**Expediente: F-004-2014**

**EN LO PRINCIPAL: CUMPLE LO ORDENADO; OTROSÍ: ACOMPAÑA DOCUMENTOS.**

NICOLE DÍAZ PÉREZ, abogada, en representación de **SGS CHILE LIMITADA** (“la entidad técnica” o “SGS”), en autos sobre proceso administrativo sancionatorio iniciado por Ordinario U. I. P. S. N° 50, de fecha 14 de Enero de 2014, expediente: F - 004 - 2014, al señor Superintendente del Medio Ambiente respetuosamente digo:

## **PROGRAMA DE CUMPLIMIENTO**

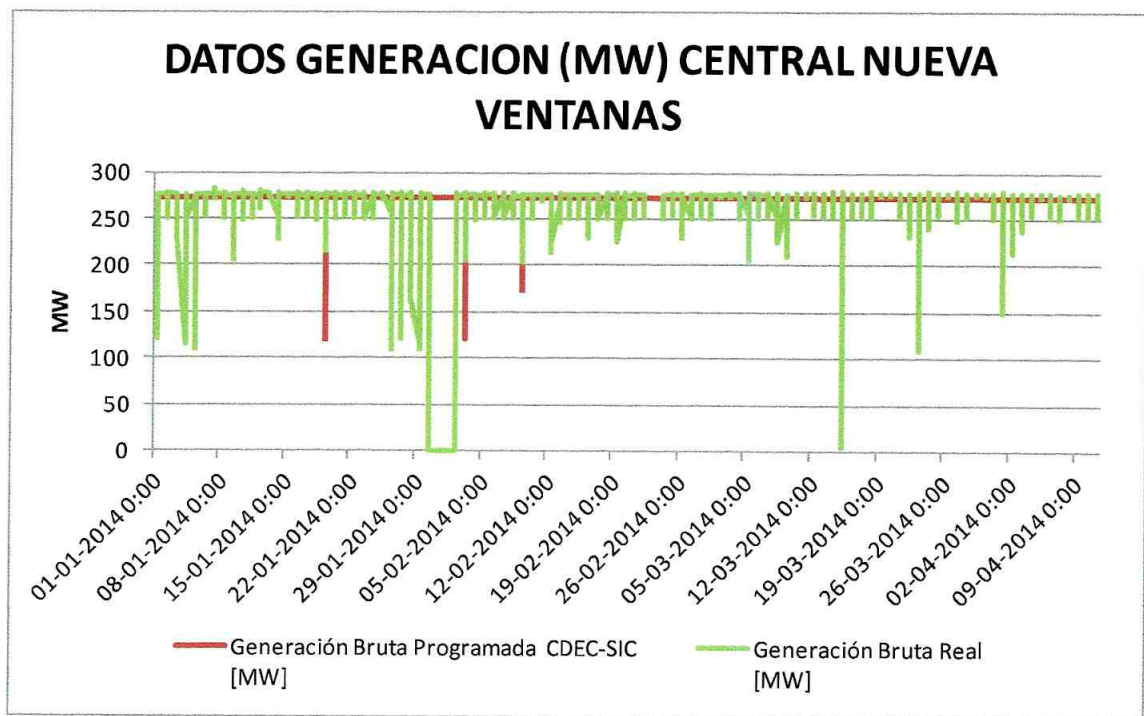
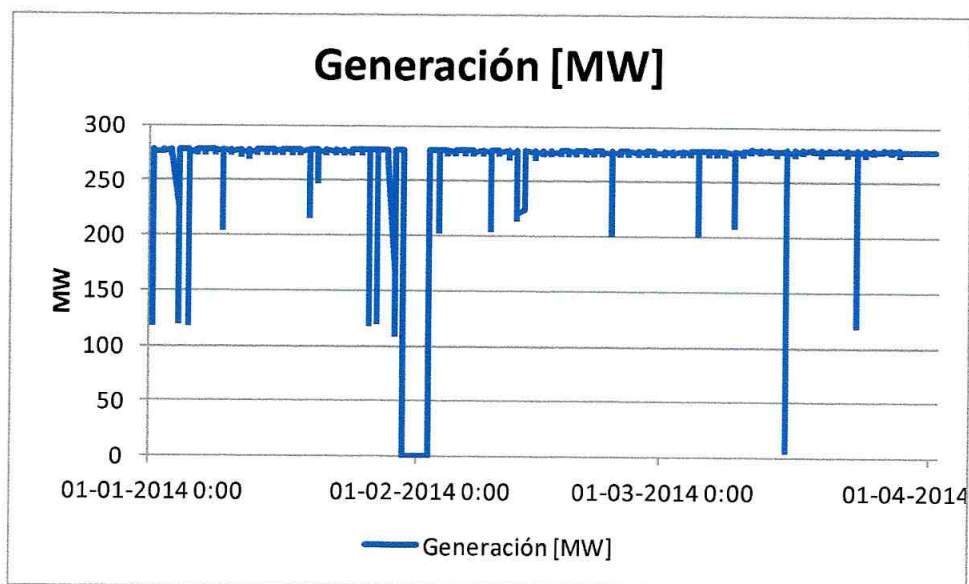
3.- En relación al Objetivo Especifico N° 8 asociado a las “inconformidades encontradas en Niveles de velocidad de escape de los ensayos de Exactitud Relativa (ER)”, en el ítem acción se indico lo siguiente: *“no es posible realizar pruebas a distintas cargas, estas pruebas fueron realizadas considerando una carga por sobre el 50% de la capacidad de generación”*, al respecto el protocolo indica que se debe justificar dicha situación y demostrar que la planta opera a uno o dos niveles durante la operación

normal, entregando datos históricos de a lo menos los últimos 3 meses y los perfiles de flujo relacionados con la carga, luego el informe debiese proporcionar los antecedentes suficientes que demuestren que la fuente opera a 1 o 2 cargas. En base a lo anterior y si es necesario, el titular deberá considerar agregar una nueva acción para aportar los antecedentes a la SMA, que justifiquen su actuar.

3.- En relación a lo establecido en el ítem “Acción” del Objetivo N°8: “Inconformidades encontradas en Niveles de velocidad de escape de los ensayos de Exactitud Relativa (ER)”, y con la finalidad de comprobar que: “no es posible realizar pruebas a distintas cargas, estas pruebas fueron realizadas considerando una carga por sobre el 50% de la capacidad de generación”, se debe tener presente que la capacidad de generación está limitada por los requerimientos de la Central de despacho CDEC – SIC, los cuales de acuerdo a los requerimientos del Sistema Interconectado Central, solicitan a la Unidad la carga mínima a la cual debe operar semanalmente. Esta información es posible descargarla a través de la pagina web <http://www2.cdec-sic.cl/informacion-adicional/busqueda/?search=programacion+semanal>.

En la figura anterior se observa que el 99% de los eventos CDEC – SIC solicita que la generación se encuentre sobre 218 MW, equivalente al 80% de la carga, lo que comprueba que la fuente solo funciona a una carga

Adicionalmente es posible determinar que La generación Bruta respaldada desde la central se encontró en el 90% de los casos durante los últimos 3 meses sobre 218 MW.
